改善箇所説明図

① 燃料タンク後部取付部剛性不足による燃料漏れ

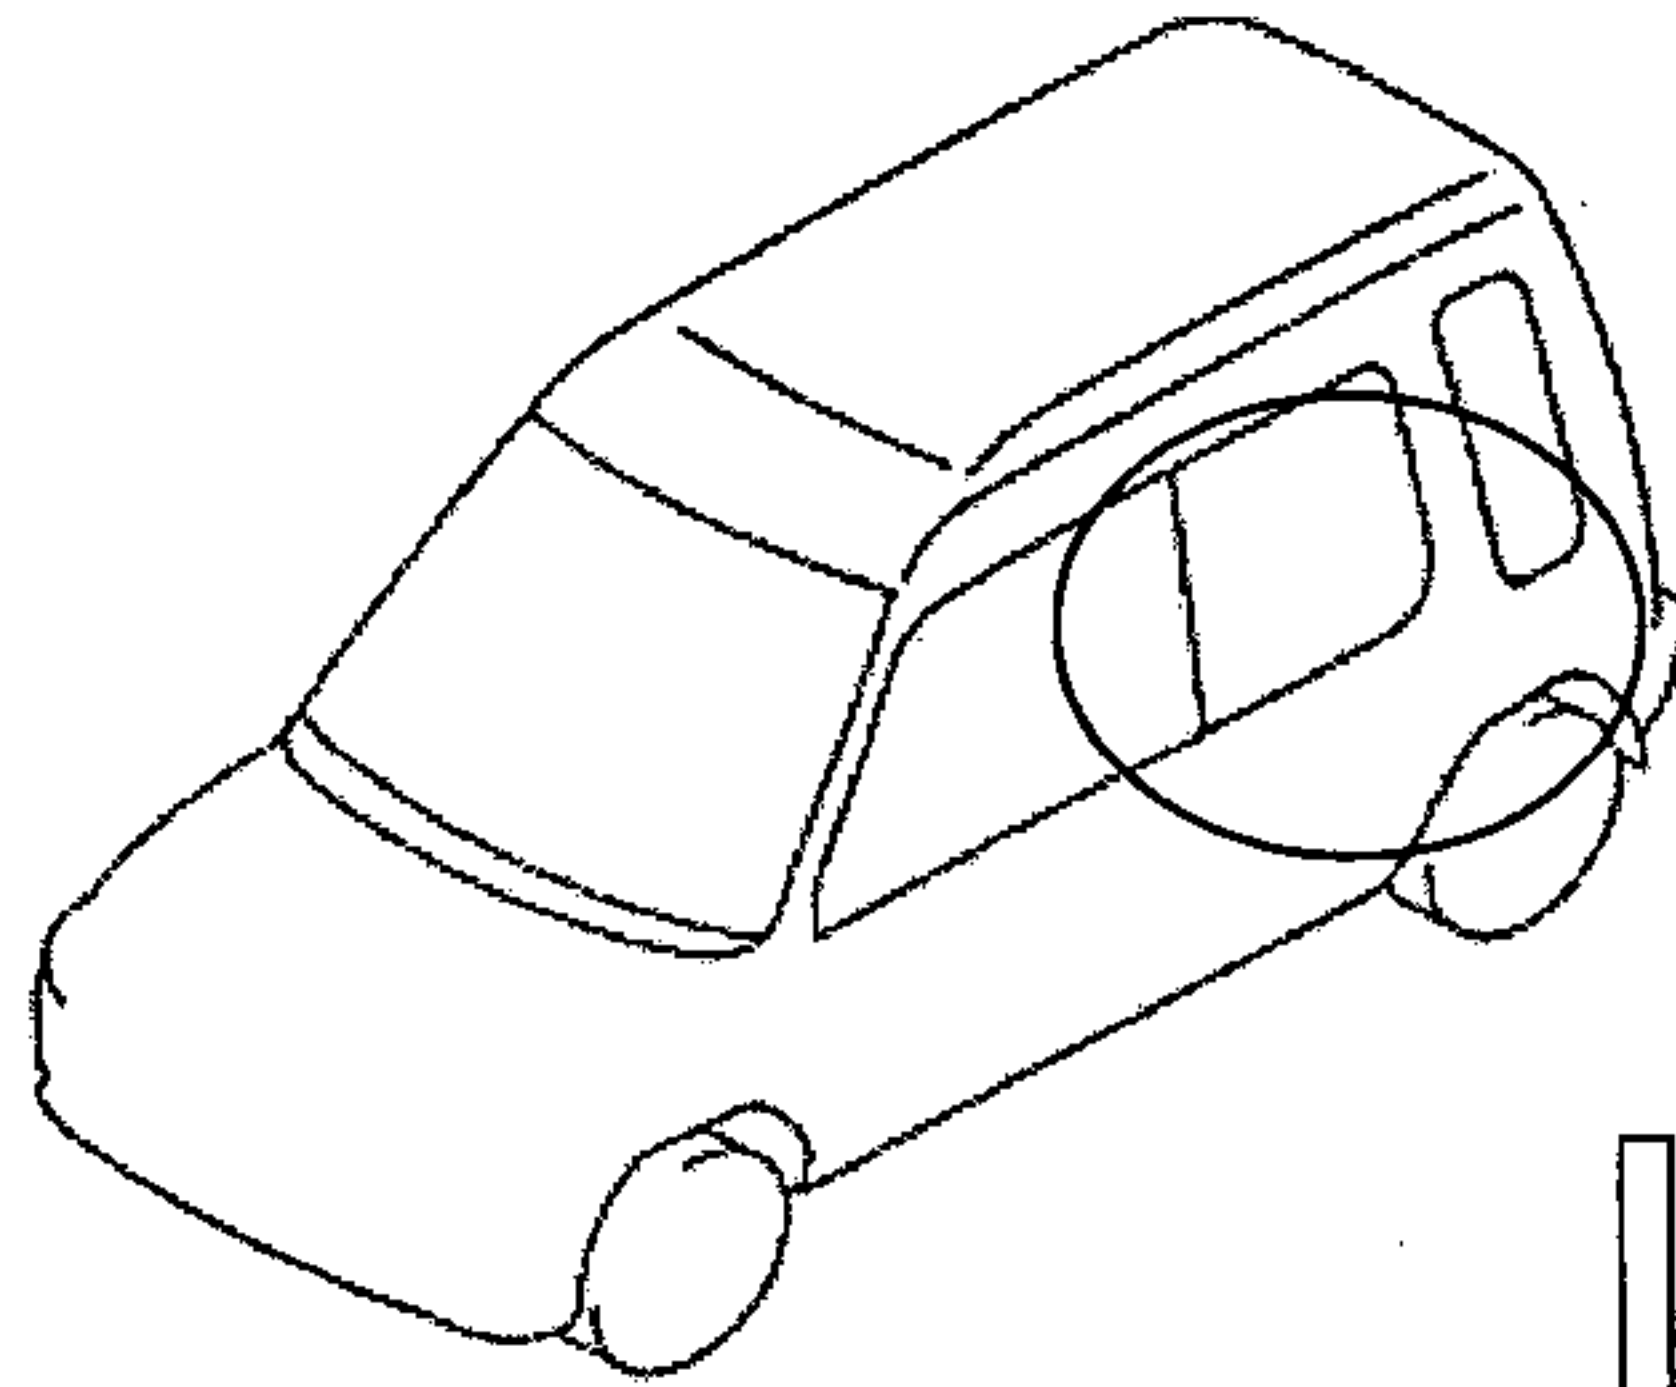
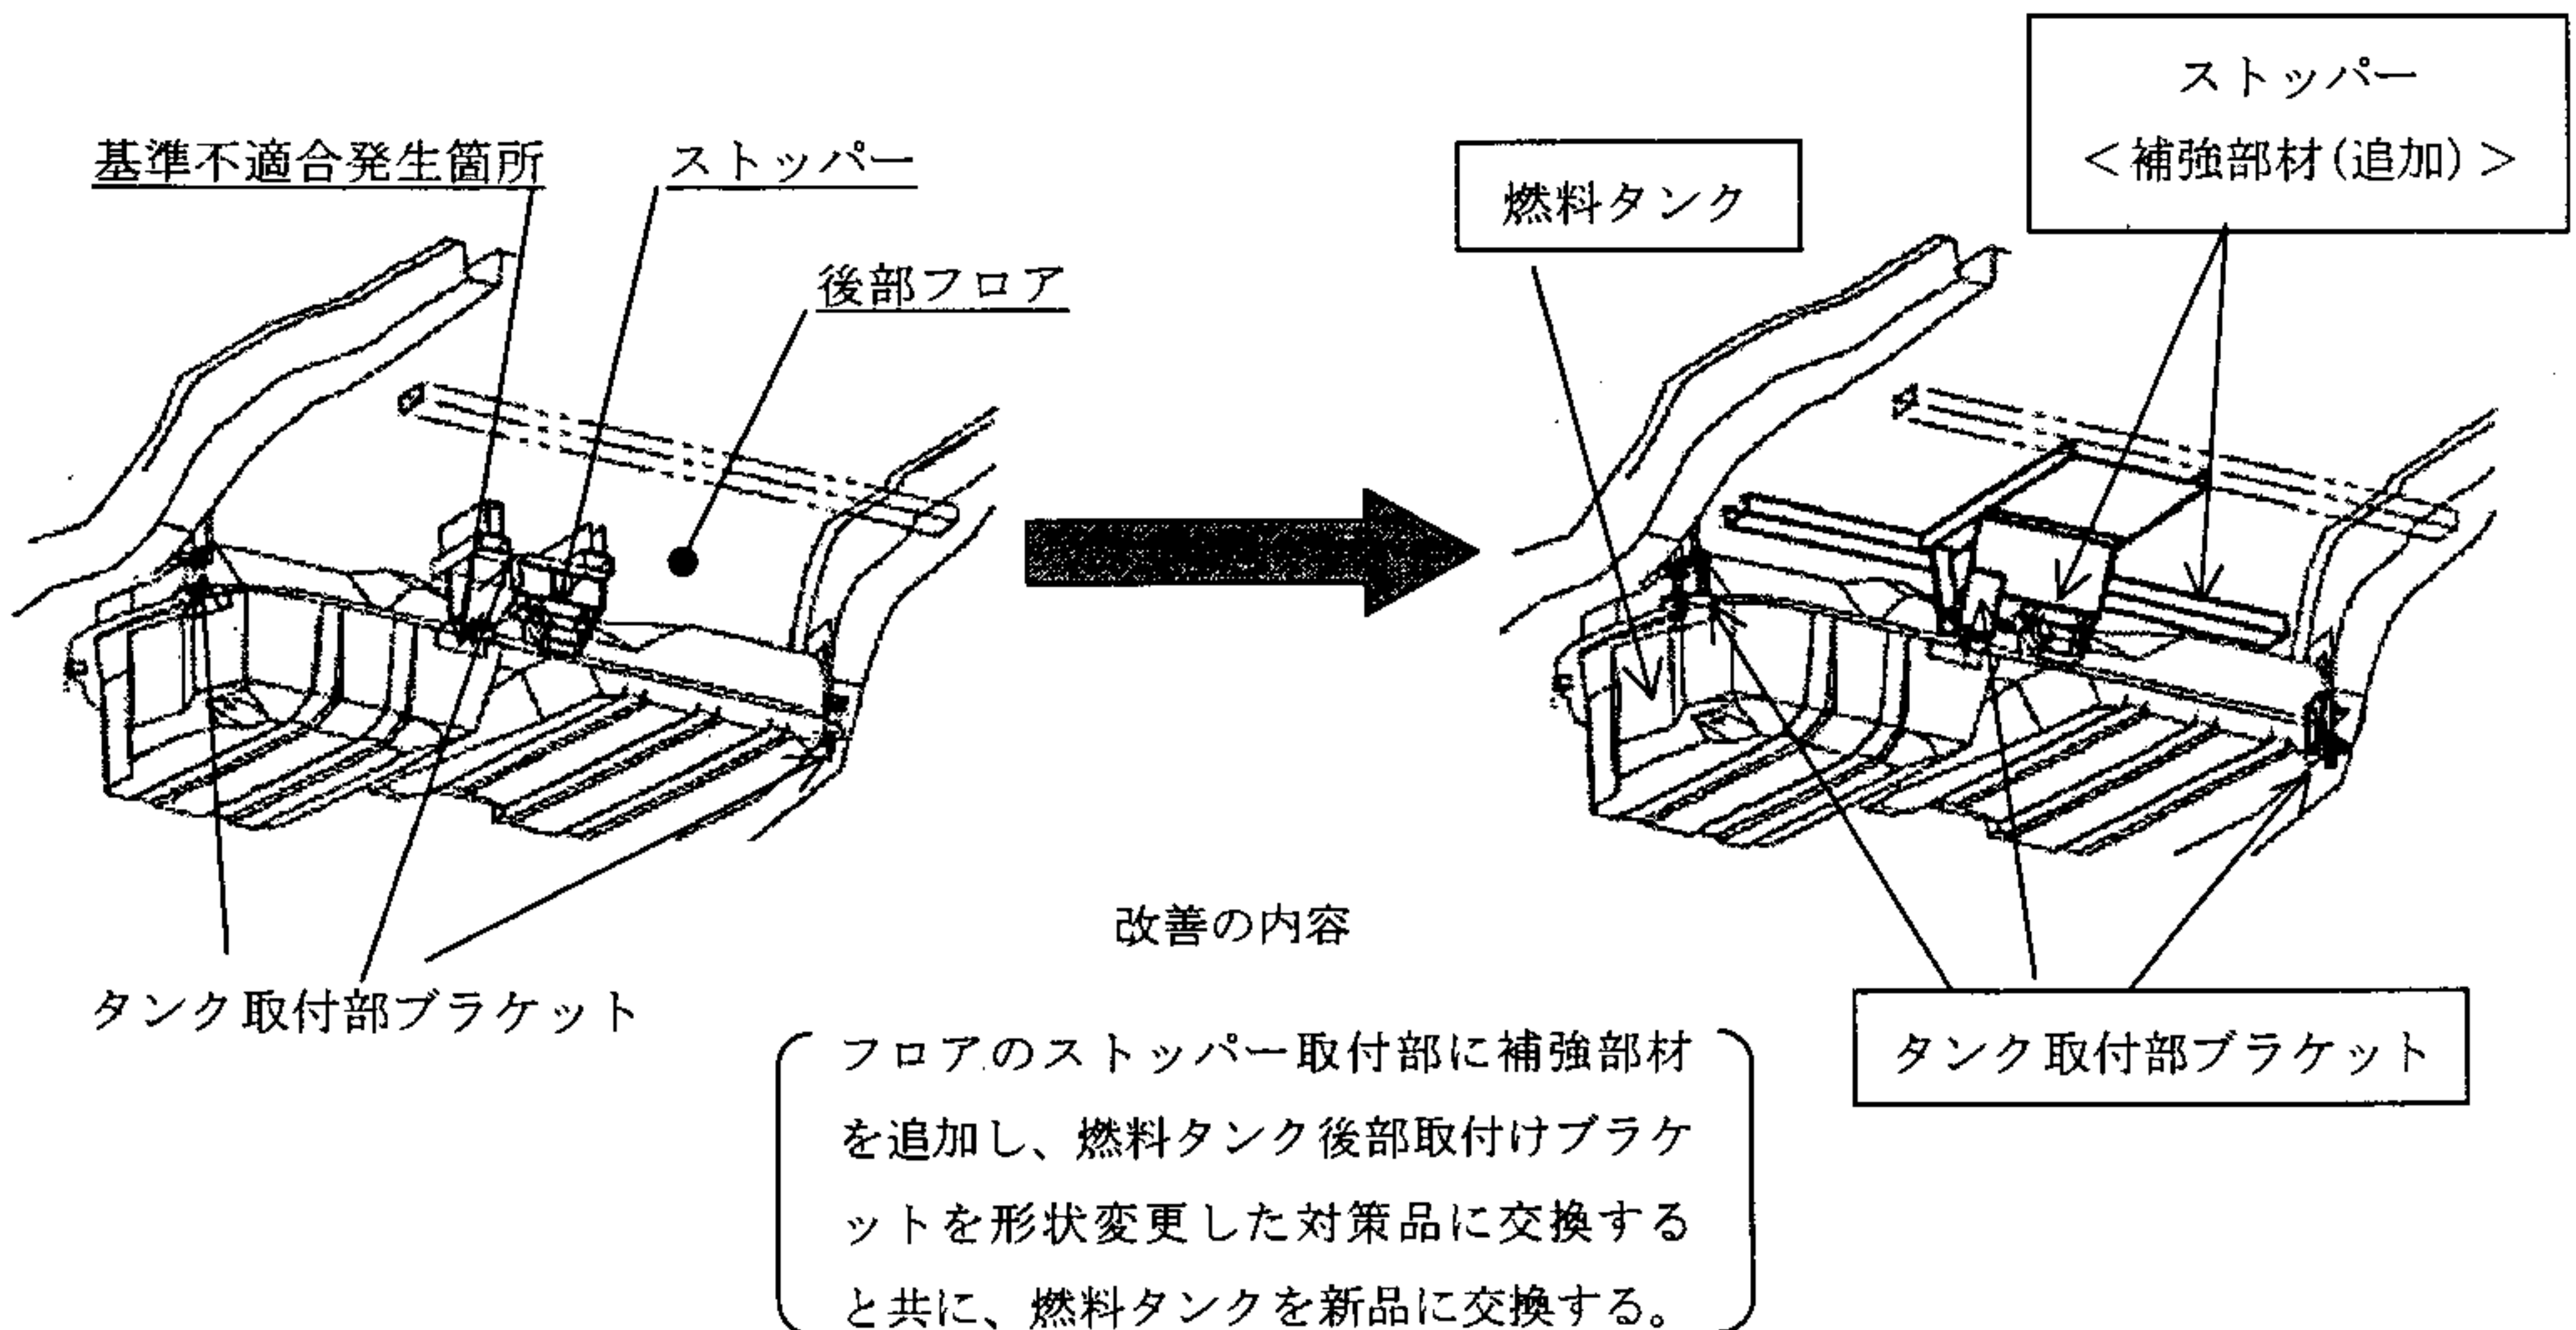
燃料装置において、後部フロアの剛性が不足しているため、後部フロアを下げた時に、ストッパーにかかる力によりフロアが変形し、フロアに固定された燃料タンク取付部に過大応力が入り、フロア下降を繰り返すことにより燃料タンクに亀裂が入ることがあり、最悪の場合、燃料が漏れるおそれがある。
